Parecer Técnico n.º 39/2021 - SEDUH/GAB/CPA-EIV

Referência: Processo SEI Nº 00390-00006091/2021-65

Empreendimento: Complexo Esportivo de Brasília - Arena BSB

Assunto: Requerimento para que os prazos no TC sejam prorrogados por um período de 180 dias

Fig. 1: Detalhe do Módulo de Apoio - MA3. Fonte: Prancha 35/71 (74145664)

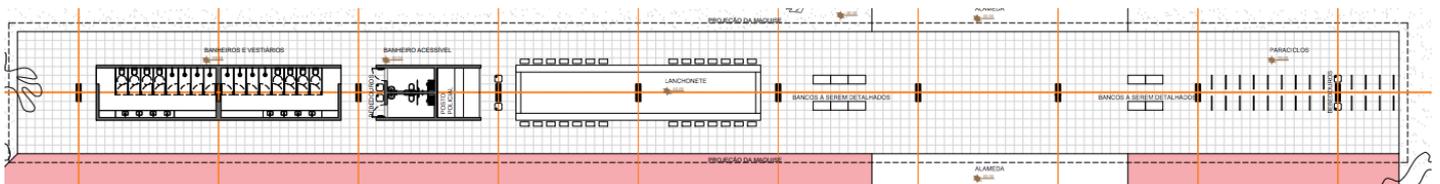
Verificou-se, no entanto, que a prancha 35/71 do projeto habilitado (Módulo de Apoio 3 - MA3), não contém indicação de espaço voltado às atividades que caracterizam a referida medida:

Deste modo, atesta-se que a Medida 2 não foi cumprida quando do licenciamento da edificação, devendo a compromissária, portanto, apresentar pedido de modificação de projeto junto a CAP a fim de dar cumprimento ao definido no Anexo Único do TC 01/2021.

Fig. 2: indicação de novo bloco inserido projeto inicial do complexo. Fonte: processo 00390-00003616/2020-20

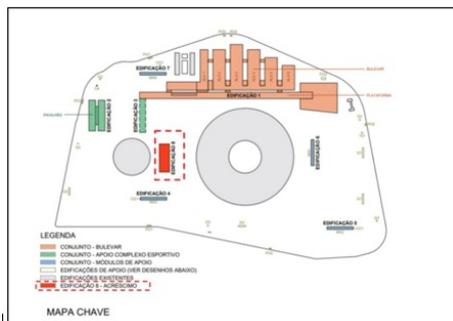
Destaca-se que o Instituto do Patrimônio Histórico e Artístico - IPHAN, por meio do Parecer Técnico 159/2021 -COTECIPHAN-DF/IPHAN-DF (73415300) de 03/11/21, manifestou preocupação sobre as alterações pleiteadas no projeto:

(...) é possível perceber que a nova edificação proposta fica localizada em área originalmente destinada à ambientação do entorno do Ginásio Nilson Nelson. Apesar de pontual, a alteração ora proposta compromete parte da área do projeto aprovado em 2020 pelo Parecer Técnico N.º 102 /2020, o que alerta para o risco de que seja iniciado um processo de solicitações de consecutivas alterações, que seria indesejável e irreversível. Ressaltamos mais uma vez que a proposta aprovada foi analisada como um conjunto no qual a articulação das partes configura o todo sendo, portanto, indispensável a manutenção do projeto do complexo como um produto único.

Neste sentido, a preocupação manifestada pelo IPHAN quanto a acréscimos na proposta inicial é também compartilhada por esta CPA/EIV porque restou evidente que a compromissária não privilegiou as obras do projeto inicial do complexo e de suas respectivas medidas mitigadoras de impactos; e especialmente, porque a dispensa de apresentação de EIV para o novo projeto apresentado pela compromissária está amparada na habilitação na versão inicial do projeto do complexo e seu respectivo EIV, consubstanciado no Atestado de Viabilidade em EIV nº 01/2021 e TC 01/2021, ora em acompanhamento por esta Comissão.
